Achtergevel 1/100
Doorsnede BB' 1/100
Nieuwe toestand

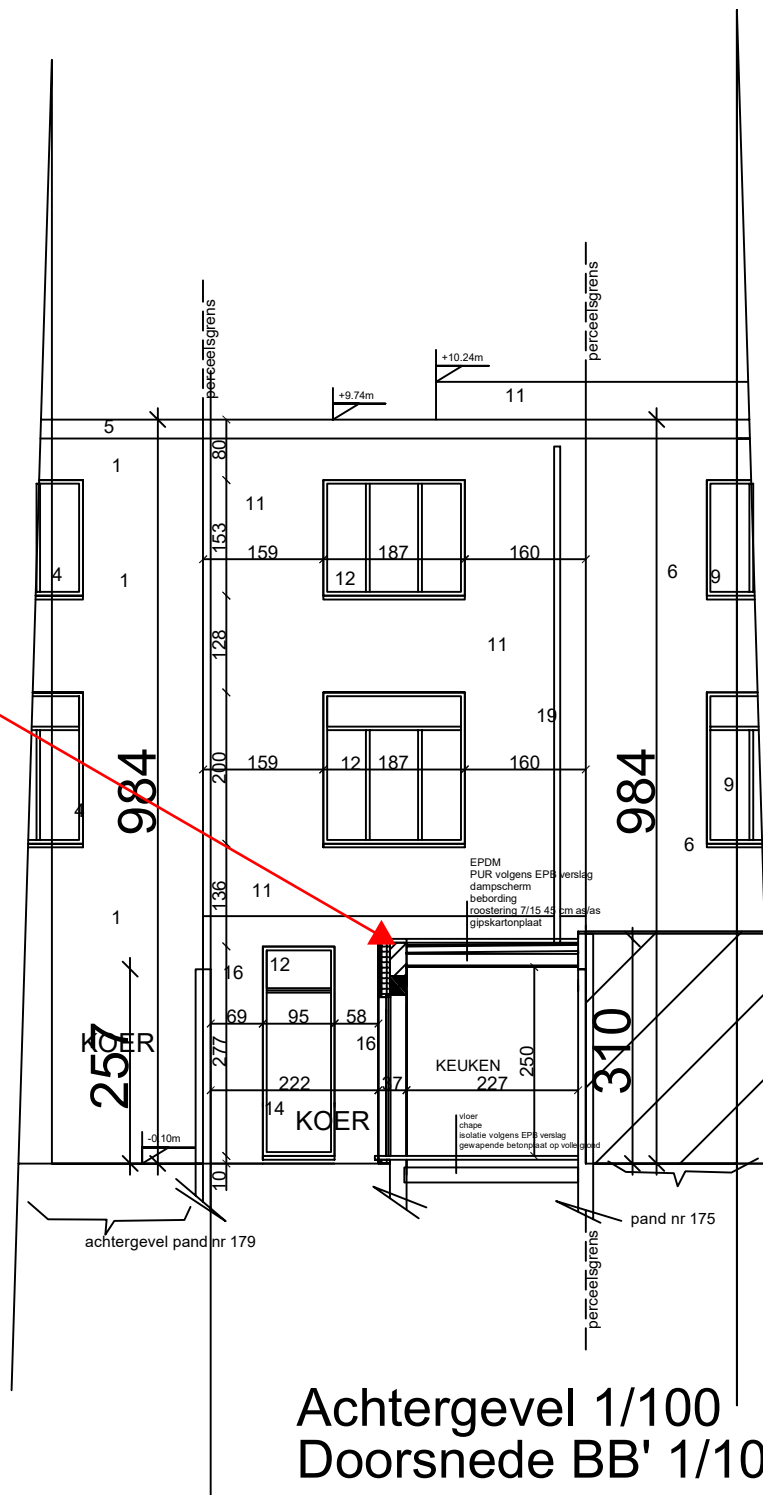
Opstand platte daken:
De opstand tussen het
plat dak van de nieuwe
gelijkvloerse aanbouw
en dat van de
linkerbuur moet
minstens 20cm
bedragen. Deze
aanpassingswerken
moeten gebeuren
zonder verdere
ophoging van de
scheidingsmuren.
